Commune de Meix-devant-Virton
Réunion de CLDR du 17 septembre 2019

2. Maison de village de Robelmont : présentation de l'avant-projet par l'auteur de projet

Implantation

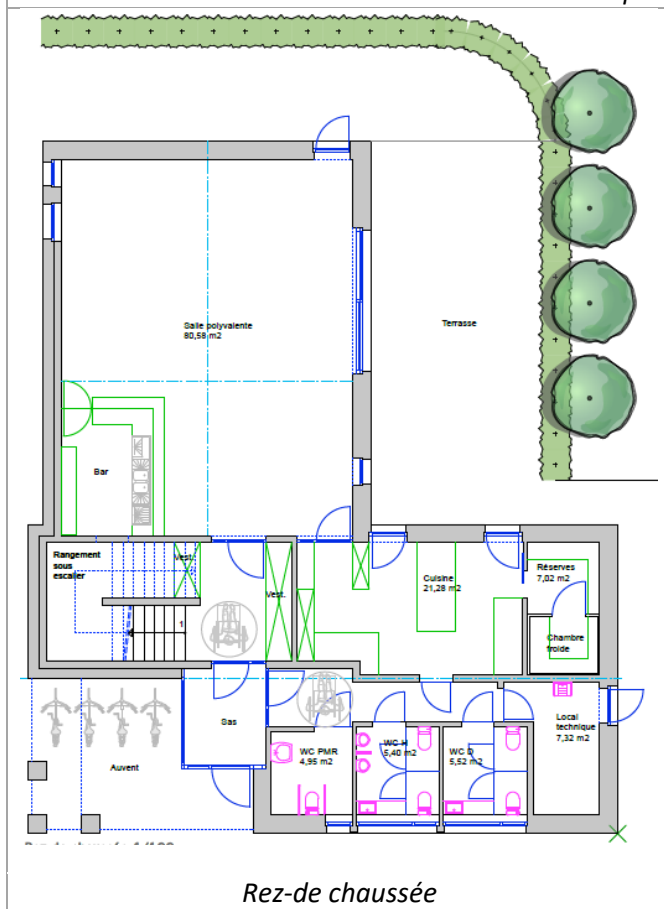
- *L'estimatif paraît élevé pour le projet. Quel est le coût au m² ? C'est un élément à vérifier.*
 - *Pour les parkings rue de la Grand Place, qu'est-ce qui est prévu ? En fonction de la place disponible les parkings pourraient être « en épis ». Dans un premier temps il pourrait s'agir d'un simple marquage au sol.*

- *S'il est possible d'utiliser l'enveloppe budgétaire à ce titre il serait intéressant d'aménager un espace d'aisance à l'entrée du bâtiment ou de marquer l'entrée. A noter qu'un auvent est déjà prévu.*

- *Attention à l'insonorisation vers l'extérieur (quiétude pour les riverains).*
 - *Y a-t-il une cave ? Non ce n'est pas prévu.*
 - *Le déchargement avec accès à la cuisine est-t-il prévu ? Oui, on dirait par l'arrière du bâtiment. Néanmoins cela demande de traverser la terrasse, ce qui n'est pas pratique si des tables y sont déjà installées. Une autre option pourrait-elle être envisagée ?*

Rez-de chaussée

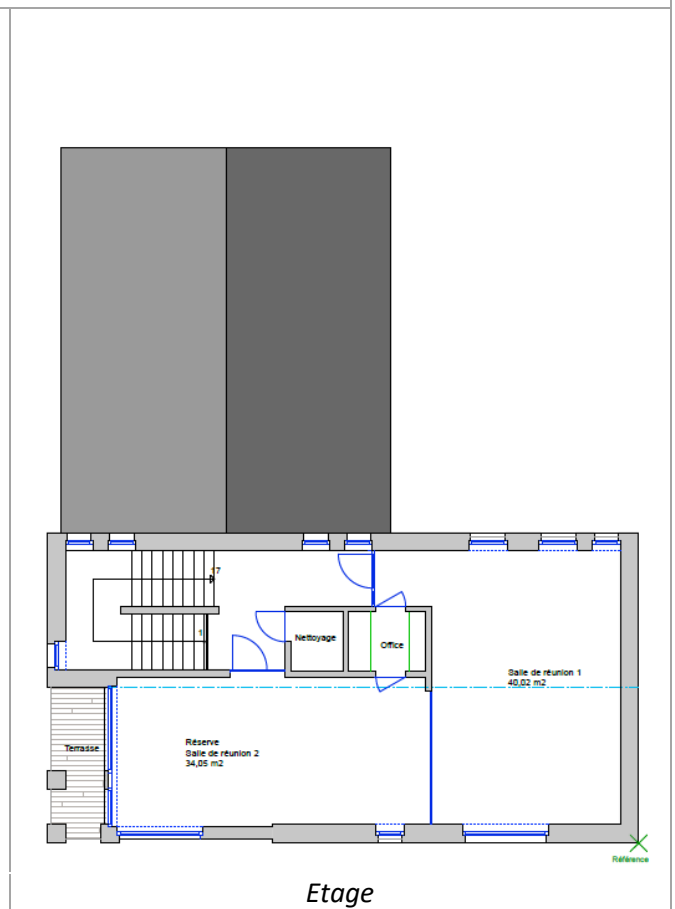
- *Un système de ventilation prend beaucoup de place alors que le local technique paraît petit. Il est prévu dans la toiture.*
 - *Quel est le taux d'occupation de la salle ? Etant donné que c'est une création d'une salle de village il est difficile de se prononcer avec certitude. Comme futurs utilisateurs sont envisagés le club des jeunes, les autres associations, la chorale...*

Etage

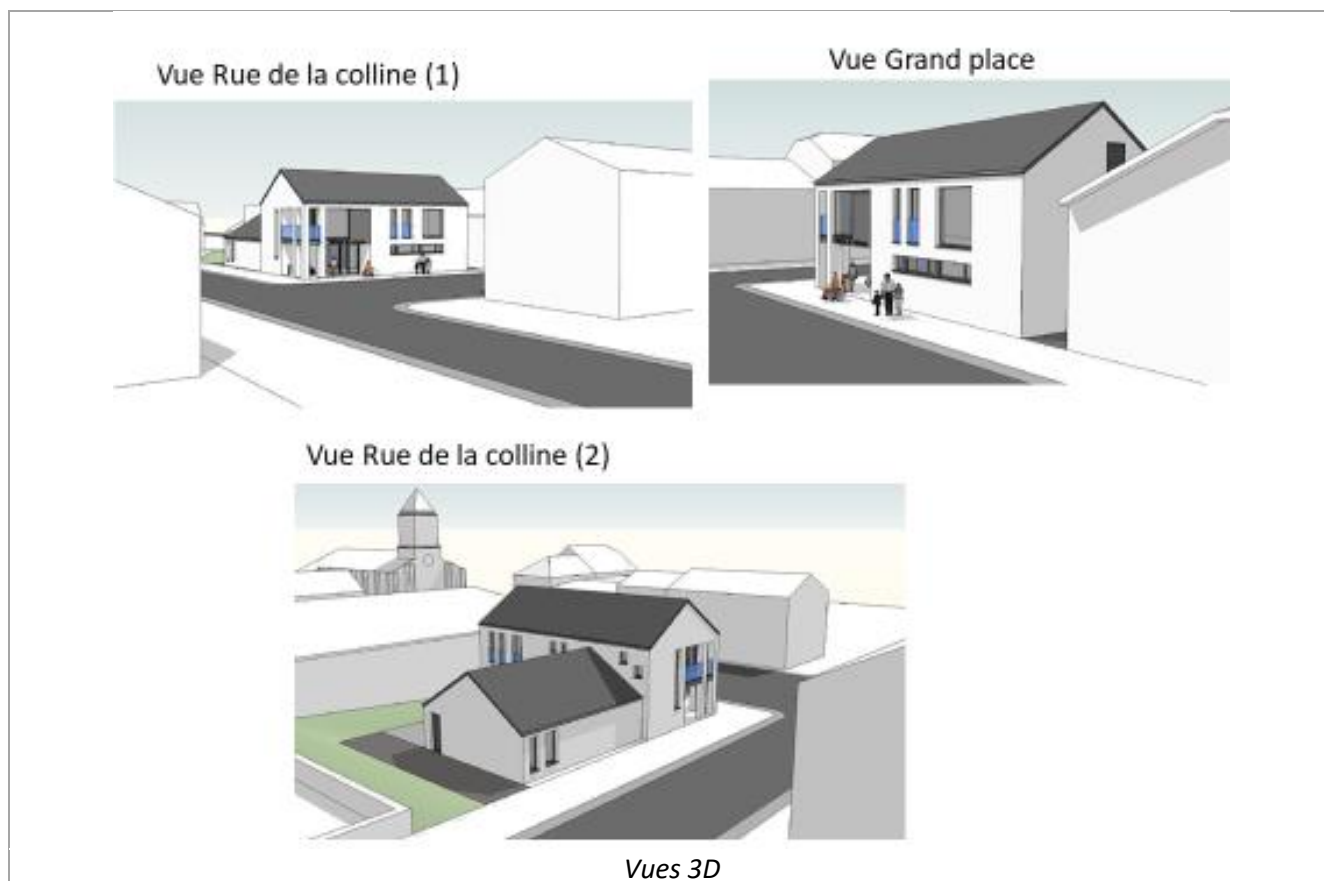
- *Il pourrait être intéressant de prévoir des sanitaires à l'étage, notamment si plusieurs activités se tiennent en parallèle. Pour libérer l'espace nécessaire on pourrait éventuellement rassembler les deux salles de réunion pour en créer une plus grande et avoir des sanitaires.*
